სასტუმროს ტიპის აპარტამენტები მაჭავარიანის ქუჩაზე	მასშტაბი 1:500	ფურცელი A3	თარიღი 2019 წ.
	არქიტექტორი	ა. ზერეკიძე	
ნახაზი შენობათა განთავსების ნახაზი	დაამუშავა	დ. კაკიძე	
	შეამოწმა

წერილის ნომერი: **17-01182814024**
თარიღი: **08/10/2018**
პინი: **1111**

თქვენი N19/01181002717-17 წერილის პასუხად გაცნობებთ,რომ ქ. თბილისში, სექტორი საბურთალო, ზემო ვეძისის დასახლება N 4/ ზემო ვეძისის დასახლება N2ა/ზემო ვეძისის დასახლება N3ა-ში, (საკ. კოდი 01.10.18.009.187) 2015 წლის 6 თებერვლის N1718798 (AR1269858) ბრძანებით შეთანხმებული სასტუმროს ტიპის აპარტამენტების III ბლოკის არქიტექტურული პროექტის დარღვევით მიმდინარე მშენებლობის გამო, „პროდუქტის უსაფრთხოებისა და თავისუფალი მიმოქცევის კოდექსი“-ს 25^1-ე მუხლის შესაბამისად ამავე კოდექსის 45-ე მუხლით გათვალისწინებული სამართალდარღვევის თავიდან აცილების მიზნით ინსპექცია გაძლევთ რეკომენდაციას 120 კალენდარული დღის ვადაში გამოასწოროთ ან/და წარმოადგინოთ კორექტირებული არქიტექტურული პროექტი და ახალი მშენებლობის ნებართვა შემდეგი დარღვევის გათვალისწინებით:

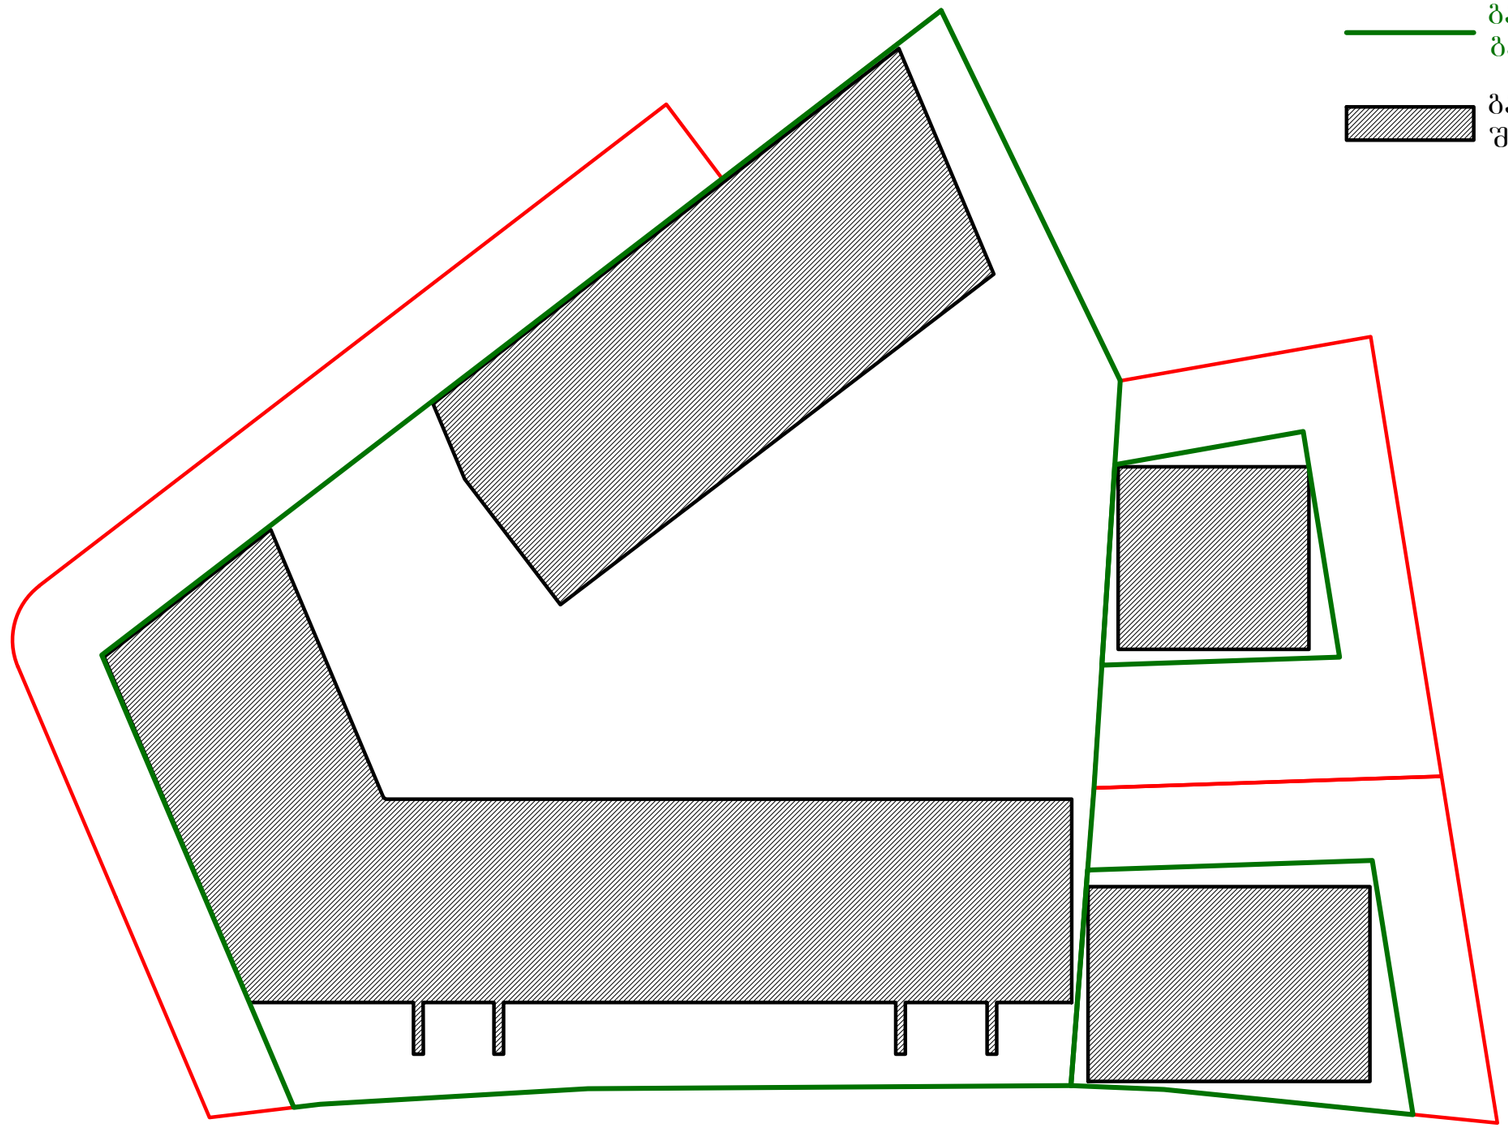
შეცვლილია ეზოს კეთილმოწყობა: „ქ“ ღეძის გარეთ გაუქმებულია გამწვანების ნაწილი და მის ადგილზე მოწყობილია სამანქანო პანდუსი. ნაწილობრივ შეცვლილია გრუნტის ზედაპირის ნიშნული. შენობის გარშემო შეცვლილია ბეტონის საფარის ზედაპირის ნიშნული და დამატებულია მონოლითური კედელი. მონოლითური კედლები პროექტში არ არის აღნიშნული განსხვავებული დაფერვით. ნაწილობრივ შეცვლილია ვიტრაჟების მდებარეობა და ნახატი. +3.20 ნიშნულზე და ზევით გაუქმებულია სადარბაზოსა და საერთო სარგებლობის სივრცის დამაკავშირებელი კარი, რის ხარჯზეც აღნიშნული სივრცე მიეკუთვნა საცხოვრებელ ფართს. რიგელების ნაწილი გაუქმებულია, ხოლო ნაწილის კვეთი შემცირებული. ავტოსადგომის სართულზე სართულზე არ არის ნაჩვენები მანქანის მოძრაობის სქემა, ასევე შესასვლელი და გასასვლელი.

სასტუმროს ტიპის აპარტამენტები მაჭავარიანის ქუჩაზე	მასშტაბი 1:200	ფურცელი A3	თარიღი 2019
	არქიტექტორი	ა. ზერეკიძე	
ნახაზი მიწისქვეშა სართულის საანგარიშო ნახაზი	დაამუშავა	დ. პაიძე	
	შეამოწმა

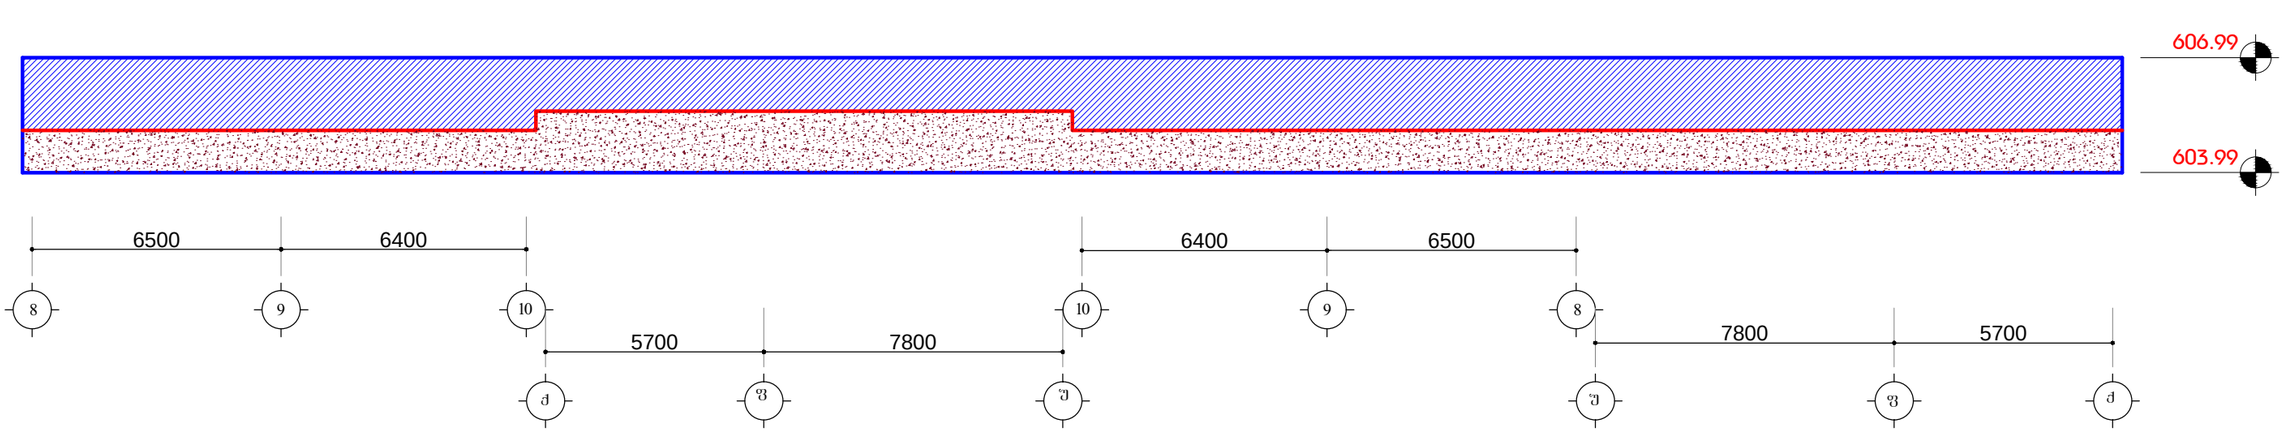
„ქ-უ“ ფასადი: -2.00 ნიშნულზე გაუქმებულია ვიტრაჟი და მოწყობილია მონოლითური კედელი. „ქ-უ“ მონაკვეთში ± 0.00 ნიშნულზე და ზევით გაუქმებულია ვიტრაჟები. ფილის კონტურის და კედლის სიბრტყის ურთიერთ მდებარეობა არ შეესაბამება პროექტში ნაჩვენებს.
_9.00 და -6.00 ნიშნულებზე გაზრდილია ფართი, შეცვლილია კოლონების რაოდენობა და ნაწილობრივ კვეთი. „უ“ ღერძის გარეთ შეცვლილია ფილის კონტური.
± 0.00 ნიშნულზე „უ“ ღეძზე სადარბაზოს კედელს მონაცვლებული აქვს ადგილი და შემცირებულია კარის გაბარიტი. „ქ“ ღეძის გარეთ „10“ ღერძზე მდებარე კედლის სიგრძე გაზრდილია.
+9.60 ნიშნულზე შენობის კონტურზე დამატებულია დაბალი კედლები. გაზრდილია კიბის უჯრედის გადახურვის ფილა. დამატებულია კოლონები და რიგელები.
ჭრილი „1-1“: შემცირებულია „უ“ და „ქ“ ღერძის გარეთ კონსოლებით გადმოსული ნაწილი ფილის სისქე. -3.00 ნიშნულზე და ზევით “ფ“ რეძზე რიგელები გაუქმებულია, ხოლო -9.00 და -6.00 ნიშნულებზე შემცირებულია კვეთი.
ჭრილი „2-2“: კიბის უჯრედში მონაცვლებულია რიგელების მდებარეობა. +9.60 ნიშნულზე შემცირებულია ლიფტის შახტის სიმაღლე და გადახურულია ფილით.
